Mise en garde relative à un produit

Casques d'écoute NIB ComTac^{MC} VI PELTOR^{MC} 3M^{MC}

Modèles : MT20H682-**N**

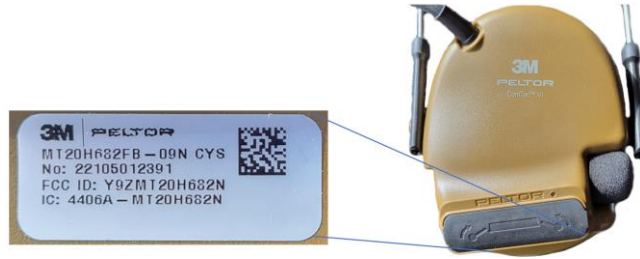
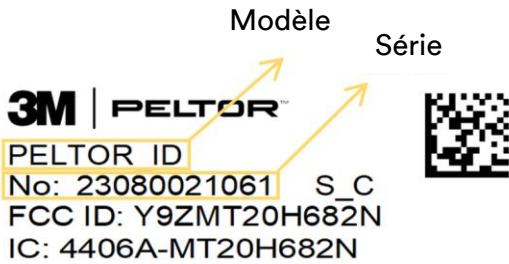
Étape 1 : Déterminez si votre casque d'écoute est touché par l'avis en l'examinant. Les casques d'écoute peuvent être identifiés comme ayant « ComTac VI » imprimé sur chaque coquille avec le numéro de série « MT20H682**-**N » (le modèle et le numéro de série se trouvent sur l'étiquette du produit).

- Si un produit présente un petit point noir sous le code QR (voir l'image de droite), l'unité a déjà été mise à jour et n'est plus touchée. Aucune action supplémentaire n'est requise.

- Si l'étiquette indique « Made in Sweden » (fabriqué en Suède) [voir l'image de droite], les numéros de série commencent par SSAA (semaine/année). Tout numéro de série antérieur à la semaine 13 de 2023 (1323xxxxxx) est touché et l'utilisateur doit passer à l'étape 3. Si le produit n'est pas touché, aucune action supplémentaire n'est requise.

- Si l'étiquette n'indique PAS « Made in Sweden » (fabriqué en Suède) [voir l'image de droite], les numéros de série commencent par AAJJJ (année/date julienne). Si les cinq premiers chiffres du numéro de série sont inférieurs ou égaux à 23090 (23090xxxxxx), le produit est touché et l'utilisateur doit passer à l'étape 3. Si le produit n'est pas touché, aucune action supplémentaire n'est requise.

Étape 3 : S'il s'avère que votre produit est touché, il est recommandé de communiquer avec le Centre de service PELTOR 3M de votre région afin d'entamer la procédure de retour du produit pour la mise à jour du logiciel. Les numéros du Centre de service sont indiqués ci-dessous :

Étape 4 : Jusqu'à ce que la mise à jour du micrologiciel soit terminée, il est recommandé aux utilisateurs de s'assurer que les signaux d'avertissement de pile faible du casque d'écoute sont activés et que les piles sont remplacées lorsque le message vocal de pile faible est entendu ou plus tôt en fonction des exigences de la mission.
